Videocall Protokoll

Mängelaufnahme

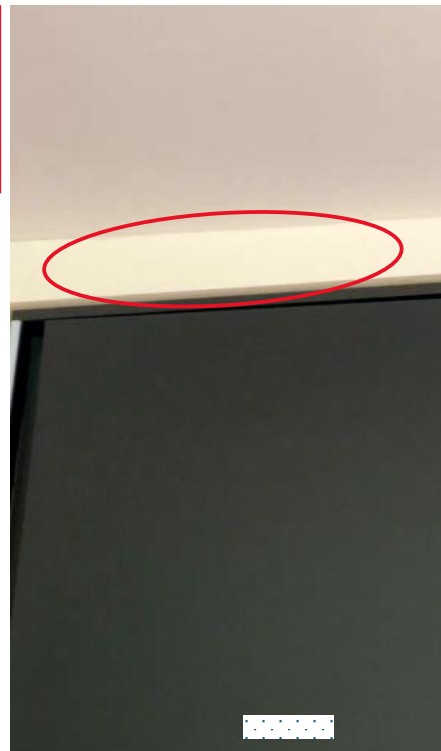
1. Im Bereich des Kühltumbaus, in dem unten der Gefrierschrank und darüber der Kühlschrank eingebaut sind, ist lediglich im Sockelbereich ein Lüftungsgitter verbaut, während im oberen Bereich keine Entlüftung montiert worden ist. Dadurch kann die erwärmte Luft nicht nach oben entweichen, was die notwendige Zirkulation verhindert und die Gerätefunktion beeinträchtigen kann. Der Kunde führte an, dass auch in der Ausstellung kein oberes Lüftungsgitter verbaut gewesen sei, worauf ihm erklärt wurde, dass es sich hierbei um Monteurswissen handelt und ein fachgerechter Monteur bei der Montage mit Sicherheit ein oberes Lüftungsgitter vorgesehen hätte; zudem wurde er darauf hingewiesen, dass auch der Oberboden über der Hochschrankzeile ausgeschnitten werden muss, um die Belüftung sicherzustellen. Laut Kundenaussage bestand das Problem, dass der Gefrierschrank bereits vor der Montage gebrummt und gepiept hat. Die weitere Vorgehensweise wird intern bei der Firma  besprochen.

Entlüftung im
Trockenbau-
bereich nicht
gegeben.

Belüftung im
Sockelbereich
gegeben.
